IMPIANTO AGRIVOLTAICO AVANZATO "PARMA"

OGGETTO: OSSERVAZIONI AL PROGETTO DI IMPIANTO AGRIVOLTAICO AVANZATO "PARMA" NEI COMUNI DI TRAVERSETOLO E MONTECHIARUGOLO PRESENTATO DALLA DITTA GREEN FROGS PARMA SRL

Figura 5.4: Tipologico costruttivo strutture mobili (tracker)

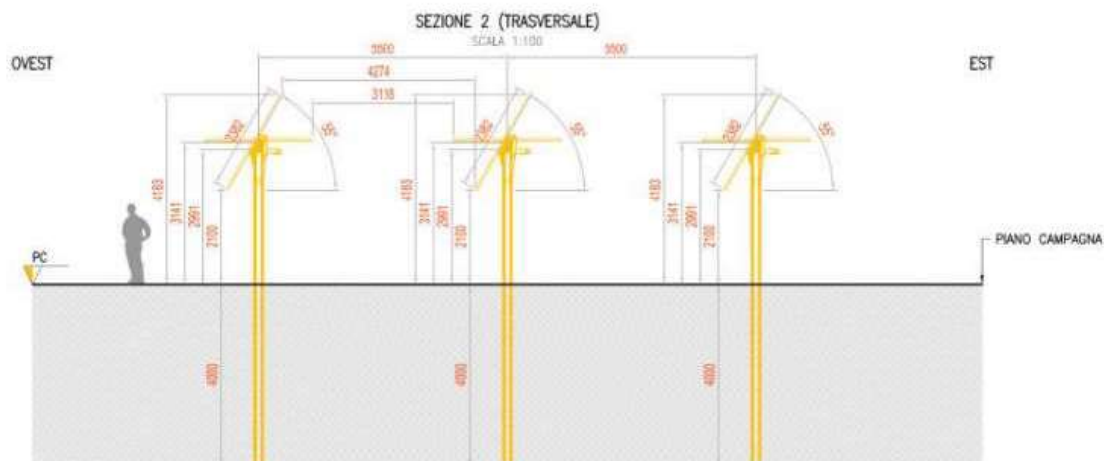
La realizzazione dell'impianto comporterebbe l'installazione di 23.592 pannelli orientabili sorretti da strutture metalliche con altezze variabili da 2 a 4 metri circa, come riportato a pag 94 della Relazione tecnica generale:

- Altezza min: 2,100 m (rispetto al piano di campagna);
- Altezza max: 4,183 m (rispetto al piano di campagna).

L'impatto visivo sarebbe oltremodo significativo, andando a modificare per i prossimi 30 anni (fase di vita utile dell'impianto stesso) un'area che oggi è prevalentemente agricola, poco antropizzata con un paesaggio ben definito ed identitario.

Figura 10.4: Dettaglio in sezione delle strutture energetiche scelte per l'impianto agrivoltaico con passaggio dei mezzi.

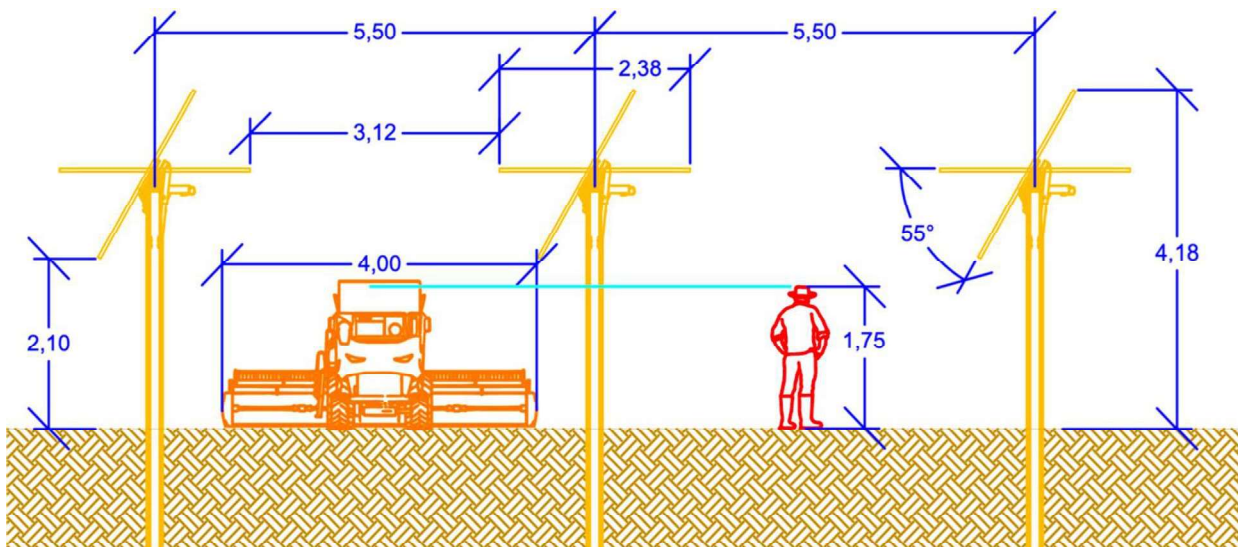
All'interno della **Relazione Agronomica (R18)** presentata dalla Ditta Green Frogs S.r.l., a pagina 90, viene illustrata la **configurazione spaziale dell'impianto agrivoltaico**, con particolare riferimento all'altezza minima da terra dei moduli fotovoltaici. Nella figura allegata, tale altezza è rappresentata come sufficiente al passaggio di una persona adulta e, presumibilmente, anche di una mietitrebbia.

L'immagine riportata è **palesamente fuorviante ed artefatta**, in quanto mostra un'altezza di una mietitrebbia uguale a quella di un uomo adulto. Questo confronto non è rappresentativo delle reali proporzioni e delle effettive dimensioni dei macchinari agricoli impiegati in campo; **le**

mietitrebbie attualmente in commercio presentano un'altezza complessiva compresa tra i 3 e i 4 metri, a seconda del modello e della configurazione. Di conseguenza, **la quota libera per l'attività agricola risulta insufficiente a consentire il transito e l'utilizzo di tali mezzi al di sotto della struttura fotovoltaica**, rendendo di fatto impossibile l'esecuzione di numerose operazioni colturali meccanizzate che, diversamente da quanto asserito dalla proponente, dovrebbero invece essere garantite.

Figura 4.1: Layout di Progetto

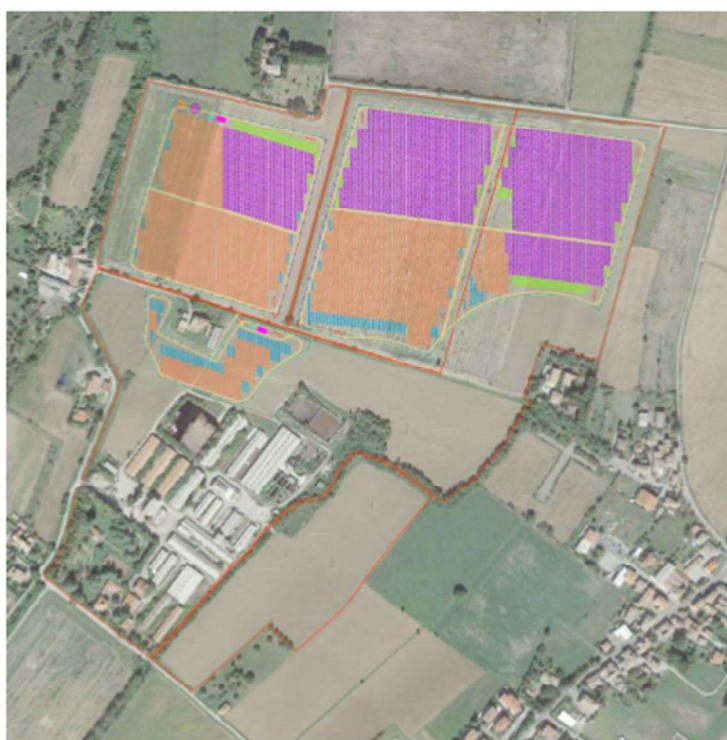
Osservando attentamente la planimetria appare evidente come la superficie interessata dal progetto 2025 sia la medesima del 2024 e che i moduli fotovoltaici risultino disposti in maniera analoga. L'unica differenza tra i due progetti è che, nella nuova veste, i pannelli fotovoltaici risulteranno sopraelevati di circa 2 metri da terra trasformandolo con un colpo di penna

l'impianto da fotovoltaico ad agrivoltaico. L'intento sembra evidente ovvero, tolta la possibilità di installare i pannelli fotovoltaici a terra sui terreni agricoli (c.d. Decreto Agricoltura), la proponente sta cercando di farsi approvare lo stesso progetto "vendendolo" per agrivoltaico dove per agri, a parere della scrivente e per quanto esposto nel presente documento, c'è solamente il prefisso.
